臺中市西屯區惠國段148、149地號 集合住宅新建工程

環境影響說明書

專案小組第2次初審 簡報

中華民國一一〇年十月十三日

綠籬圍牆詳圖

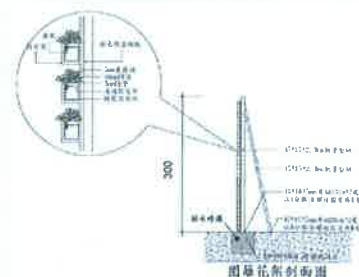
審查意見	原環說書內容	回覆說明	頁次
1. 本案涉及深開挖工程（地下6層；24.4公尺）及重車載運，應評估於地下室開挖階段可能對附近道路行車安全（如沉陷、崩塌）及重車載運對鄰近道路路面之損傷之影響，並研擬解決對策，以利行車安全。	—	本案開挖期間注意挖掘範圍，不得破壞基地周邊人行道、植栽與路燈、水電等管線系統。如有破損協助修復，以維護行人、車輛之安全；另若有重車載運對鄰近道路路面之損傷之情形，則立即協助修補。	P.8-1
2. 本案施工請補述對臨路行人及無障礙空間之影響，並研擬於施工中及施工後之因應對策，以利行人安全。	—	本案施工期間臨惠來路、市政北二路、惠中七街路側，設置高1.8公尺之連續式施工綠圍籬牆於人行道內側。基地臨路三側現況有公有人行道，施工期間將維持現況路面順平可供行人與行動不便者通行使用，不得堆放雜物；營運期間公有人行道亦配合基地整體規劃鋪面順平，同樣可供行人及行動不便者通行使用，以維護行人之安全。 惟當施工作業進入尾聲，擬進行公有人行道鋪面重新鋪設作業期間，將暫時借用部分道路擺放三角錐、連桿等交通安全設施，行經路人需暫時改行走由三角錐、連桿隔出之通道，以確保人車安全。	P.7-51 —

屋突一層

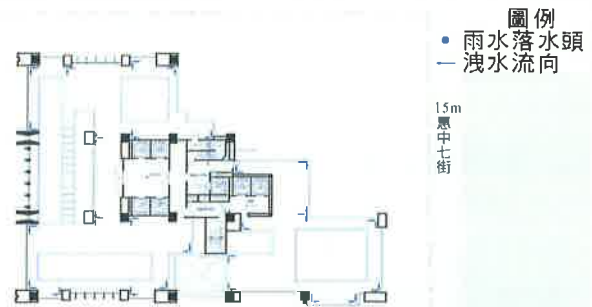
審查意見	原環說書內容	回覆說明	頁次
5. 頂樓之排水計畫。	—	本案屋突一層為雨水回收之集雨面積範圍，因此頂樓排水將匯入雨水回收系統，將於屋突一層設置落水頭，洩水坡度約1/100，以確保排水順暢，將補充屋突一層落水頭設置位置示意圖於修正報告。	—
6. 請摘要說明農田灌溉排水辦法。	—	本案依作業準則之規定，函詢行政院農業委員會農田水利署臺中管理處（原為臺灣臺中農田水利會），依其109.6.23中市水污營字第1090401840號函覆，查旨揭地號自預定放流口以下二十公里內有本署王田站轄管之王田圳及南屯站轄管之內新庄子溪兩處灌溉用水取水口。 而本案已向臺中市政府水利局污水營運科申請公共污水下水道管線系統套繪審查，已取得臺中市政府水利局109.6.23中市水污營字第1090058135號回函，本案係屬「用戶排水設備（納管用戶）」污水可排放於公共下水道，故 本案生活污水均納入公共污水下水道系統，無排放至下游承受水體，不影響下游灌溉水質。	P.6-13 P.5-11
7. 本案之結構系統及工法。	—	本基地之開挖工法評估後採用雙順打工法，量體為鋼骨結構，搭配預鑄混凝土外牆及局部玻璃帷幕牆進行施作。	P.8-26

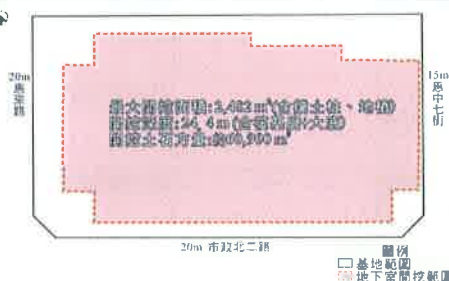
審查意見	原環說書內容	回覆說明	頁次
1. 表5.1-1施工階段之土方管理，請確認其挖方量是為實方或鬆方。	開挖土石方量約57,000 m ³ 。	本計畫平均開挖面積約2,320 m ² （平均開挖率69.68%<70%）。為概估地下室出土方量，經檢討，地下室施作時因需設置擋土柱地樁等設施，概算地下室開挖最大面積（含擋土柱）約2,482 m ² （前次撰寫之2,320 m ² 為平均開挖面積），開挖深度為24.4 m（含筏基層及大底等），推估開挖土石方量約60,900 m ³ （2,482×24.4=60,561 m ³ ，考量尚有擋土柱、地樁施作時之出土量，故保守取60,900 m ³ 、實方），地下室開挖範圍詳圖7.1.1-1所示。	P.7-3
2. Ch7.6.1施工期間衍生交通量推估，運土車輛之計算與第5章挖方量不一致，請再確認。（8hr/d*10m ³ /車*6車/hr*天=57,000 m ³ ）	—	有關7.6.1施工期間衍生交通量推估，主要是概算一日最大衍生之運土車輛輛次，以每日載運8小時、每車次載運10 m³、每小時約6輛次計算一日約可載運480 m³土石方。實際施工情況仍需配合現場施工進度調配。 另重新檢討，本案概估地下室出土方量，地下室施作時因需設置擋土柱、地樁等設施，概算地下室開挖最大面積（含擋土柱）約2,482 m²，開挖深度為24.4 m（含筏基層及大底等），推估開挖土石方量約60,900 m³（2,482×24.4=60,561 m³，考量尚有擋土柱、地樁施作時之出土量，故保守取60,900 m³、實方），地下室開挖範圍詳圖7.1.1-1所示。亦一併同步修正表5.1-1挖方量、棄土方量數值。	P.7-55 P.5-2 P.7-3
